Parc photovoltaïque « Lavéra Gros Mourre », sur la commune de Martigues (13117)

**MEMOIRE EN REPONSE AU PV DE SYNTHESE DE
L'ENQUETE PUBLIQUE**

Le 30 octobre 2019

Demandes de Permis de Construire Martigues « Lavéra Gros Mourre » :
déposé le 16 mai 2018 sous le n° PC 013 056 18 H0067

Figure 2 : Emplacement du pipeline et SUP Lyondell-Basell

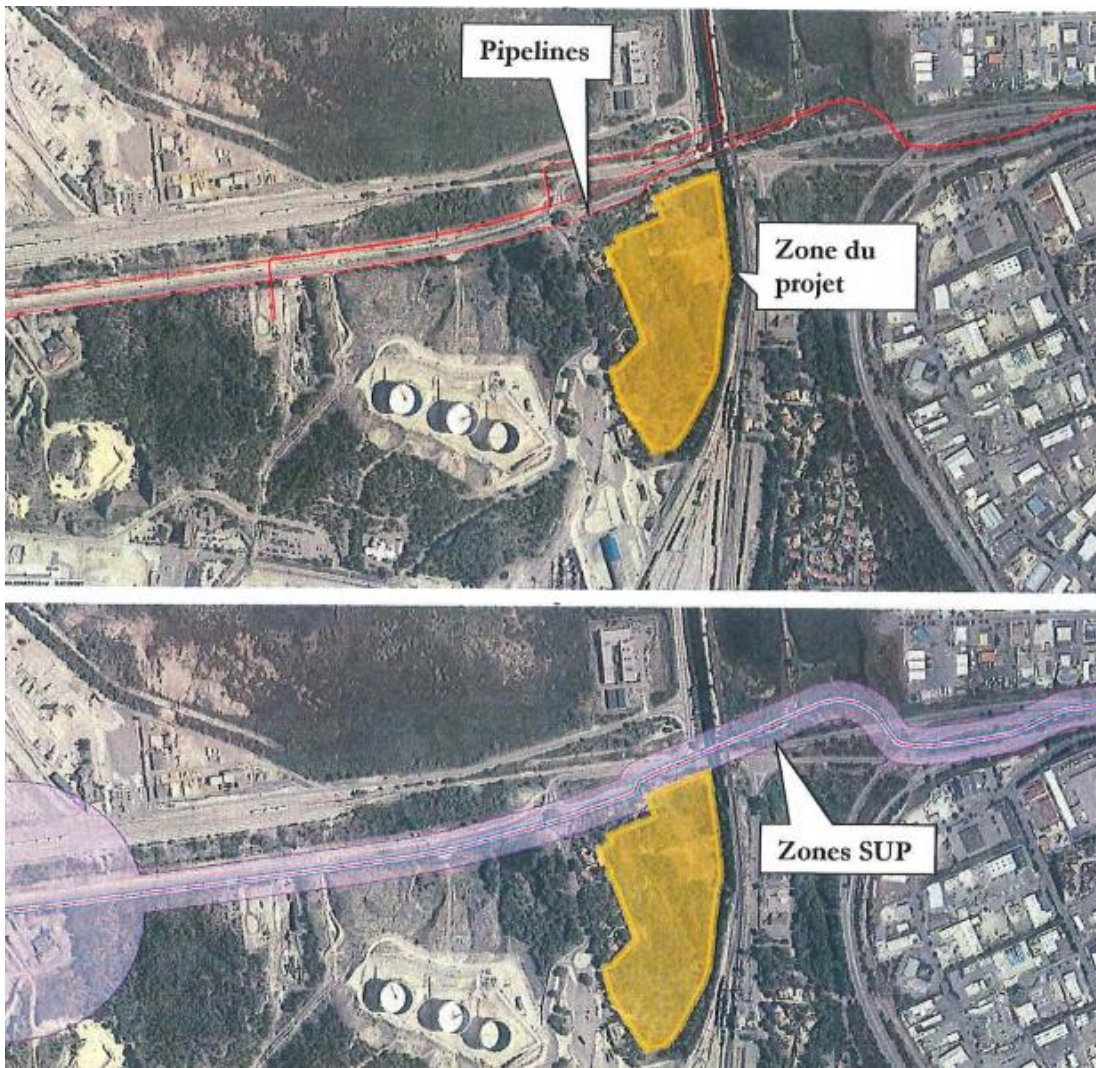
D. Commissaire Enquêteur : « Présence de réseaux enterrés qui compliquent la phase des travaux d'installation. L'avis de la société Lyondell-Basell a été sollicité à l'occasion de la mise au point de projet. Le commissaire enquêteur a aussi reçu la visite d'un mandataire de la société Air Liquide, dont l'avis n'a pas été requis. »

En phase de conception du projet une Déclaration de Travaux (DT) a été réalisée, cette demande permet de saisir l'ensemble des sociétés de réseaux (énergie, télécoms, eau, canalisations ...) et d'avoir leurs retours sur l'éventuelle présence d'ouvrages enterrés. Les plans d'implantation de la centrale ont été réalisés à la suite de cette demande.

Nous avons notamment intégré la présence du pipeline « T07 » et considéré une servitude de 10 mètres de part et d'autre dans lequel il n'y aura pas d'installation du projet (PC-2-4 du dossier de plan, page 9).

La société Lyondell-Basell a souhaité une réunion d'information qui sera mise en place en amont de la consultation des entreprises à choisir pour réaliser les travaux, étant considéré que le projet n'intersecte pas les réseaux ou leurs Servitude d'Utilité Publique :

En phase de construction, une Déclaration d'Intention de Commencement de Travaux (DICT) sera réalisée en amont du chantier ainsi qu'un sondage des réseaux identifiés en cas de travaux proche de ces ouvrages pour ne pas les impacter.

N'ayant pas connaissance de l'emplacement des réseaux de la société Air Liquide nous ne pouvons pas fournir de réponse sur l'interaction entre notre projet et leurs ouvrages mais restons ouverts à la mise en place d'un échange en amont du chantier sous le même format qu'avec Lyondell-Basell.
